2018年1月

WINWELLJAPAN株式会社

ミストコレクター『ミストキャッチャー』仕様変更のご案内

外観

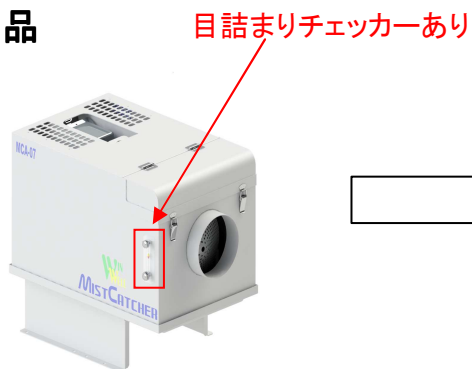
『風量計：目詰まりチェッカー』の取り付けを廃止致しました。

フィルタの目詰まりを報せる目詰まりチェッカーを搭載しておりましたがチェッカー内部に油剤が侵入し動作不良になることが判明しチェッカーの取り付けを中止致しました。

チェッカーを洗浄すれば復帰しますが、メンテナンスに手間がかかりますので目視と運転時間での管理をお願い申し上げます。

目視での判断

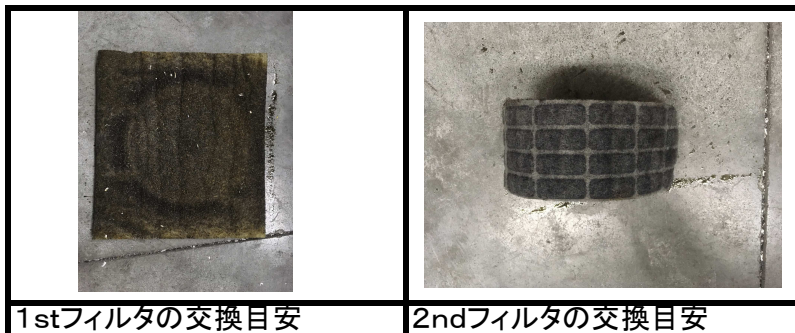
点検：連続運転150時間または1ヵ月で実施

交換：連続運転450時間または3ヵ月で実施

交換時は1st&2ndフィルタセット(各1個入り)をお求めください。

※フィルタは新品への交換を推奨しておりますが洗浄も可能です。中性洗剤にて洗浄してください。
